**Verslag huishoudelijke elektrische installatie op laagspanning en zeer lage spanning****Algemeen:**

Referentie: 012-20260907-02	Datum controle: 07/09/2026
Keurder: 012

Eigenaar: Onbekend	EAN-code: 541488820058803118
Adres installatie: Begijnendijkse Voetweg 16, 2221 - BOOISCHOT	Nummer teller(s): 1SAG1100725173
Distributienetbeheerder installatie: Fluvius	
Datum uitvoering installatie:	☒ Vóór 01/10/1981 ☐ Tussen 01/10/1981 en 01/06/2020 ☐ Vanaf 01/06/2020
Type:	☒ Wooneenheid ☐ Niet-huishoudelijk ☐ PV ☐ Batterij ☐ Laadpaal

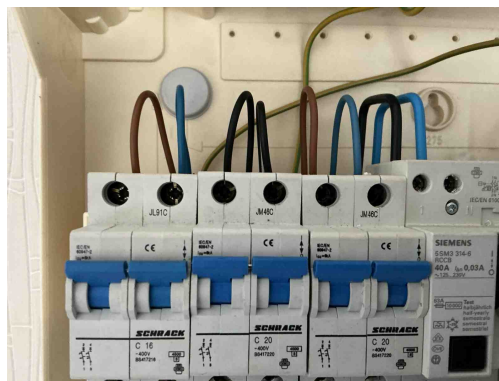
B17 - De voedingsspanning is niet op elk bord vermeld (Boek 1: 3.1.3.3).
Opmerking: Oa bord 1

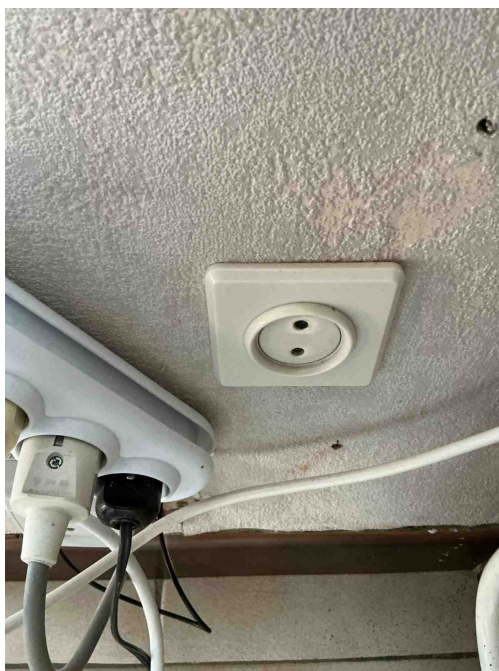
C04 - De waarde van de beveiliging tegen overbelasting is niet in overeenstemming met de leiding of verbruiker stroomafwaarts (Boek 1: 4.4.1.1).
Opmerking: Oa 20A 2,5mm gebruikt

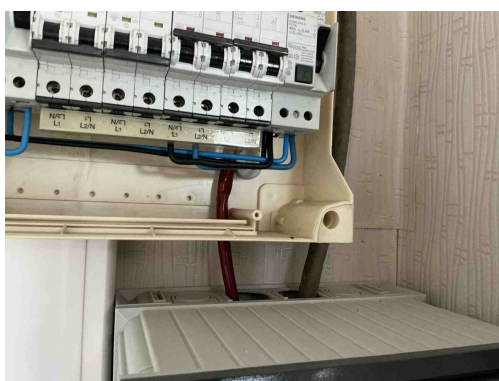
A20 - Er bevindt zich een contactdoos zonder beschermingsgeleider in de elektrische installatie. Deze is niet geplaatst achter een differentieelstroombeschermingsinrichting met grote (max. 30mA) of zeer grote (max. 10mA) gevoeligheid.

Opmerking: Oa algemeen

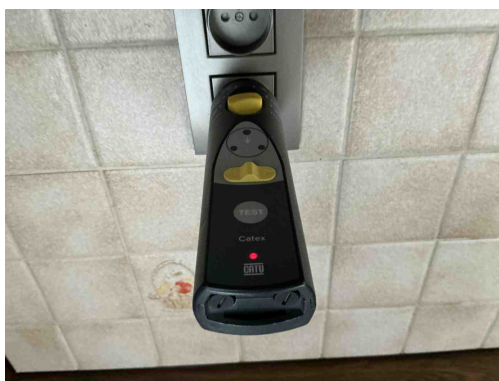
B34 - Het kabeltype van de meterbord verbinding aan de oorsprong van de installatie beantwoordt niet aan de minimale vereisten vastgelegd door de distributienet beheerder. (Boek1: 1.5 + SYNERGRID C1/107)

Opmerking: Oa VOB gebruikt

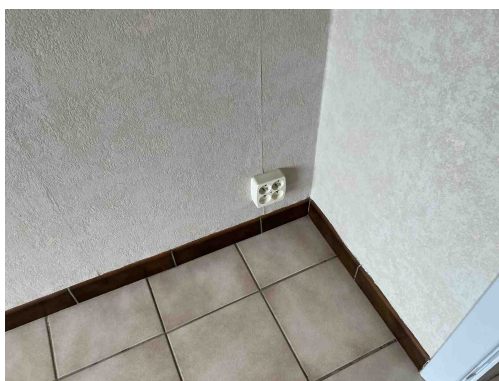
A13 - De continuïteit van de beschermingsgeleider met de aardingsinstallatie is niet gerealiseerd (Boek 1: 5.4.3).
Opmerking: Oa kamer 1, badkamer, keuken.....algemeen

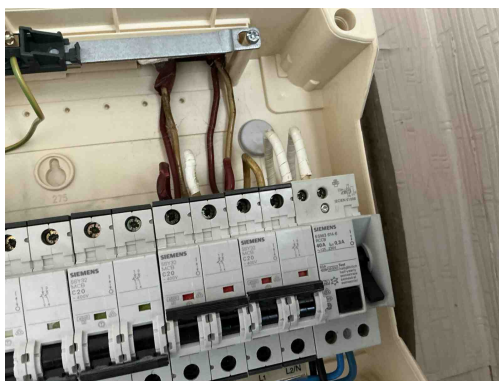
Elektrisch materieel niet geschikt voor toepassing

Opmerking: Oa living

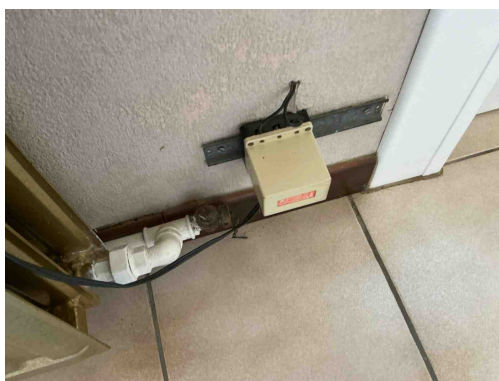
D04 - De hoofddifferentieelstroominrichting is niet verzegelbaar (Boek 1: 4.2.4.3).
Opmerking: Oa bord 1

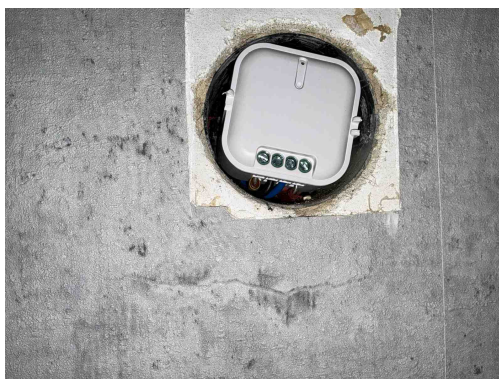
C27 - Het gebruik van geleiders van het type VTLmB (côte-à-côte) is niet toegestaan (Boek 1: 1.4.2.1).
Opmerking: Oa living

D25 - De verbindinginstallaties en/of de beveiligingstoestellen (veiligheden, vermogensschakelaars, differentieelstroombeveiligingsinrichtingen...) moeten op steunpanelen gegroepeerd en gemonteerd zijn in één of meer schakel- en verdeelborden. (Boek 1: 5.3.5.1)
Opmerking: Oa living ,kamer 3

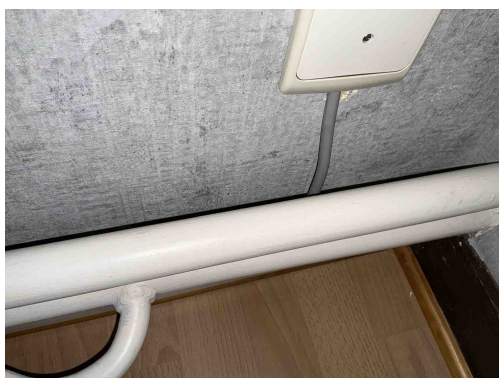
C21 - Het gebruik van geleiders van het type VOB, zonder bijkomende afscherming is niet toegestaan (Boek 1: 5.2.9.6).

Opmerking: Oa kamer 3

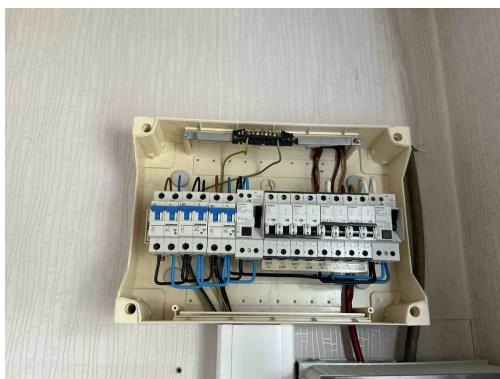
T11 - De contactdozen waarvan de toegekende stroomsterkte maximaal 16A en de toegekende spanning maximaal 250V bedraagt en niet bedoeld zijn voor de voeding van een of meerdere verbruikstoestellen voor een specifiek doel en niet geplaatst zijn in of op schakel- en verdeelborden, beschikken niet of IPXX-D (incl. gemeenschappelijke delen residentieel geheel) (Boek 1: 4.2.2.3/5.3.5.2).

Opmerking: Oa algemeen
